국 토 교 통 부

시 정 요 구

제 목 ○○천습지 복원비 설계반영 부적정

기 관 명 경상남도

[그림] “○○천 교량설치 현황”

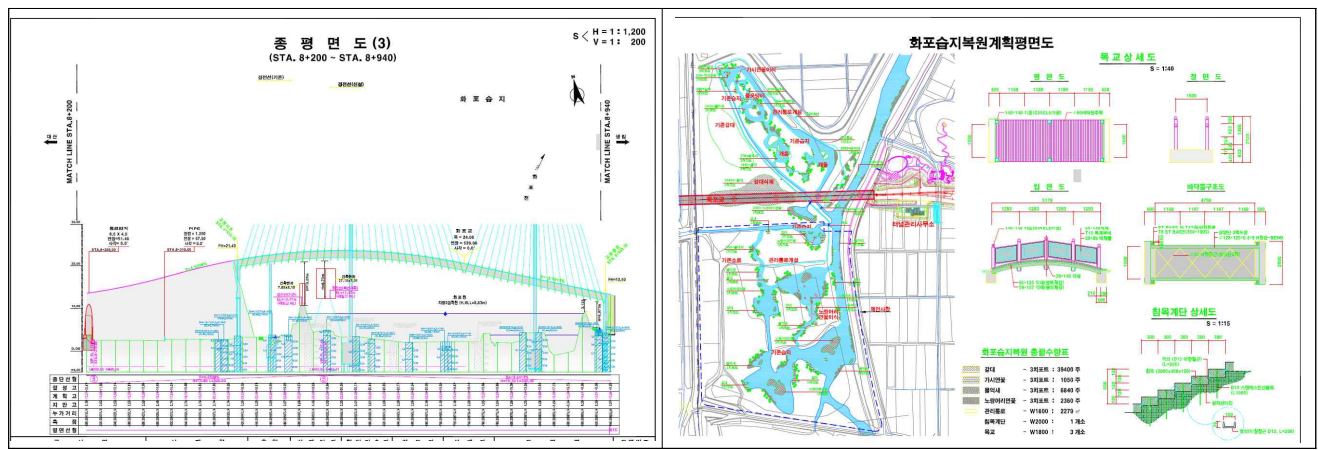
한편 위 공사구간 내에 하천폭 400m의 지방하천인 ○○천이 지나가고 있어 측점 8+413부터 8+933까지 연장 520m의 ○○교를 [그림]과 같이 설치하여 도로를 개설할 예정이다.

그런데 경상남도(○○과)에서는 ‘○○-○○간 국지도 도로건설공사’의 측점 8+413부터 8+933까지 연장 520m ○○교를 설계하면서, ○○교 교대와 가도 등이 지방하천인 ○○천 구역 밖에 설치하는 것으로 계획하고 있어 ○○천을 훼손하지 않으므로 ○○천습지 복원비를 설계에 반영하여서는 아니 되는데도, [표]와 같이 ○○천습지(면적 77,000㎡)의 복원비가 설계에 반영되어 있어 이에 대한 공사비 233,694,000원 상당이 교부 목적과 다르게 사용할 우려가 있다.

위 공사에 교부 목적과 다르게 설계에 반영되어 있는 ○○천습지 복원비 233,694,000원
상당을 설계변경하여 감액하시기 바랍니다.
